Advies maatregelpakketten

Werkgroep Rijswijk

Algemene informatie maatregelpakketten

Maatregelpakket 1

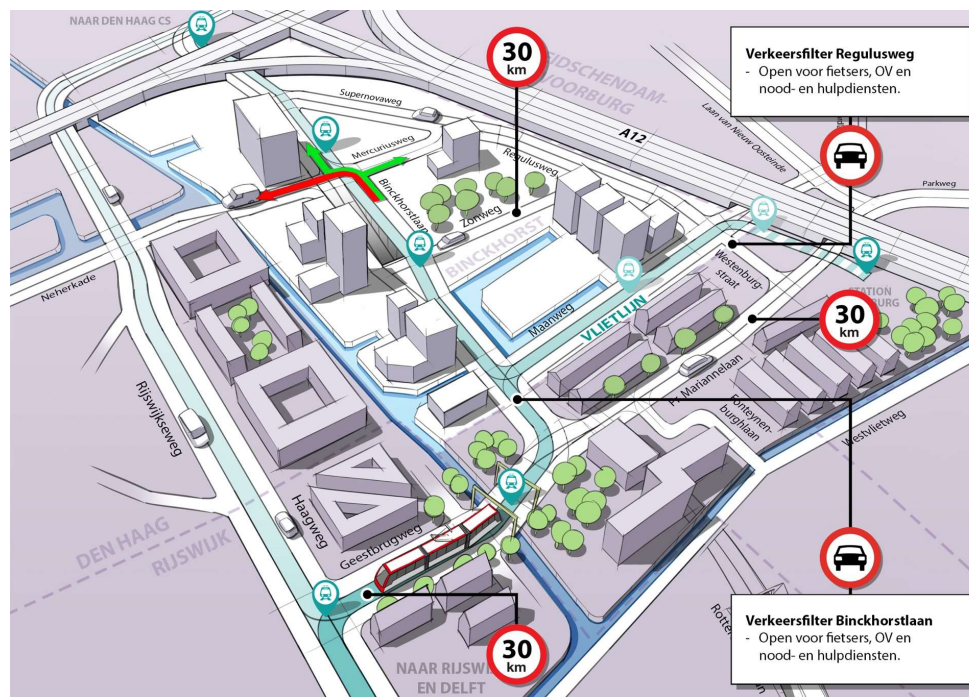
- Bij dit pakket wordt een knip bij de Geestbrug voorgesteld, hetgeen een gunstig effect heeft omdat het doorgaande sluipverkeer van de GBW wordt geweerd. Een permanente knip voor autoverkeer heeft echter nadelige gevolgen voor de aangrenzende wijkbewoners, zowel aan Voorburg- als aan Rijswijk-zijde; aangedrongen wordt op een ontheffing voor deze aangrenzende wijkbewoners.

- Bij maatregelenpakket 2 wordt 30 km/u op de GBW voorgesteld; bij pakket 1 niet? Terwijl dat daar heel logisch is omdat de GBW dan alleen maar voor de omwonenden de wijken ontsluit.

- Zelfs bij deze variant staat verkeersveiligheid voor fietsers en voetgangers onder druk.
- Zelfs bij deze variant staat leefbaarheid onder druk.
- Beperken tot een richting, type voertuig of tijdsvlak (spits) heeft te weinig effect.

- Hoe komen bewoners van Cromvliet en Leeuwendaal bij een harde knip straks de wijk uit, aangezien alle uitvalsroutes hiermee uitkomen op de Haagweg?

- Ontheffing knip voor de bewoners van de aangrenzende woonwijken (Postcode 2281 en 2275).
- 30 km/u op de GBW, waardoor een rustiger beter ingerichte groene leefbaarder laan kan worden gerealiseerd. Dit moet ook gelden voor het OV. Hulpdiensten zijn uiteraard uitgesloten.

- OV-alternatieven voor de zware overlast veroorzakende nieuwe tramstellen moeten serieus worden onderzocht, aangezien de omgevingsimpact voor de daarvoor te smalle GBW en het kruispunt GBW-Haagweg te groot is.

- De inpassing van OV mag niet leiden tot verslechtering van leefomgeving, woonbeleving, welzijn van de omwonenden, het STOMP principe moet voorop staan, dus geen verslechtering van de trottoirs en flexibele oversteeikbaarheid (minimaal op 8 plekken) gezien de vele onderlinge (wandel-/buur-)relaties tussen beide wijken.

- De nu al noodzakelijke herinrichting van de GBW moet zorgen voor een rustiger groenere wijkontsluitingslaan waaruit het doorgaand (sluip)verkeer wordt geweerd.

Maatregelpakket 2

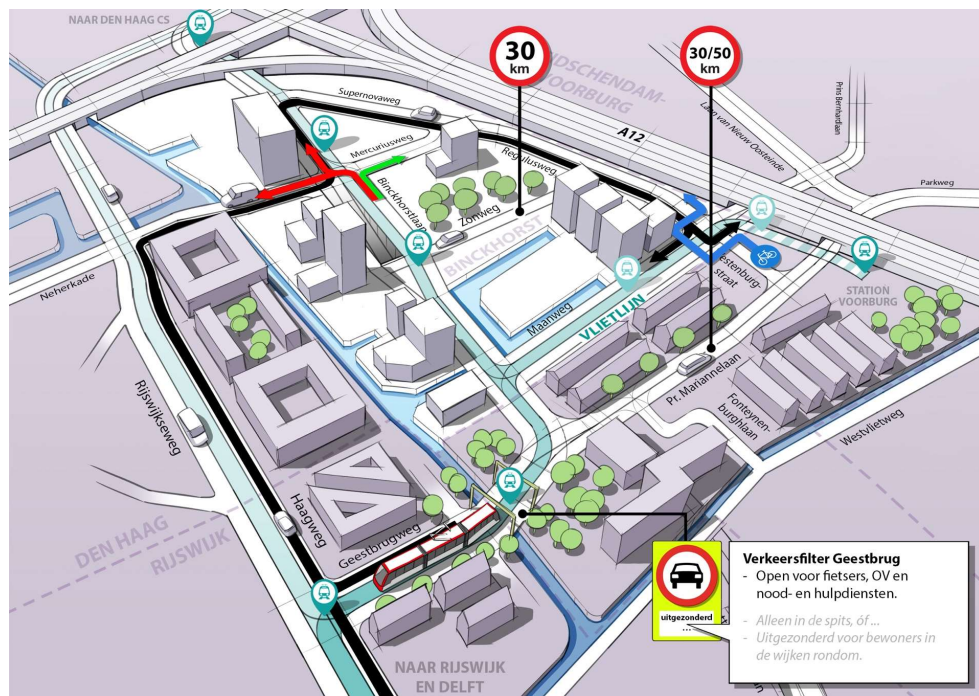
- Gebrek aan effectiviteit van de maatregel. Maatregelpakket 2 haalt alleen het directe verkeer uit de Binckhorst eruit, maar de zorg is dat dat verkeer alsnog bij ons door de wijk gaat. Andere verkeersstromen tussen Den Haag en Voorburg worden er niet uitgehaald.
- Voor wat betreft OV zie opmerking bij maatregelenpakket 1. En ook over de nu al noodzakelijke herinrichting GBW.
- Congestie op de Geestbrugweg. Nu in de spits, straks de gehele dag.
- Vermindering leefbaarheid voor omwonenden.
- Vermindering verkeersveiligheid voetgangers en fietsers.
- Er is veel meer risico op sluipverkeer door de wijk heen dan bij maatregelpakket 1.
- Hoe komen bewoners van Cromvliet en Leeuwendaal straks de wijk uit?

- Stel grenswaarden die zorgen voor een automatische herziening van het besluit, c.q. implementatie van aanvullende maatregelen bij overschrijding van de verkeersintensiteit op de Geestbrugweg/Haagweg.

- OV-alternatieven voor de zware overlast veroorzakende nieuwe tramstellen moeten serieus worden onderzocht, aangezien de omgevingsimpact voor de daarvoor te smalle GBW en het kruispunt Geestbrugweg/Haagweg te groot is.

- De inpassing van OV mag niet leiden tot verslechtering van leefomgeving, woonbeleving, welzijn van de omwonenden, het STOMP principe moet voorop staan, dus geen verslechtering van de trottoirs en flexibele oversteekbaarheid (minimaal op 8 plekken) gezien de vele onderlinge (wandel-/buur-)relaties tussen beide wijken.

- De nu al noodzakelijke herinrichting van de Geestbrugweg moet zorgen voor een rustiger groenere wijkontsluitingslaan waaruit het doorgaand (sluip)verkeer wordt geweerd.

- Ontheffing knip voor de bewoners van de aangrenzende woonwijken (Postcode 2281 en 2275).
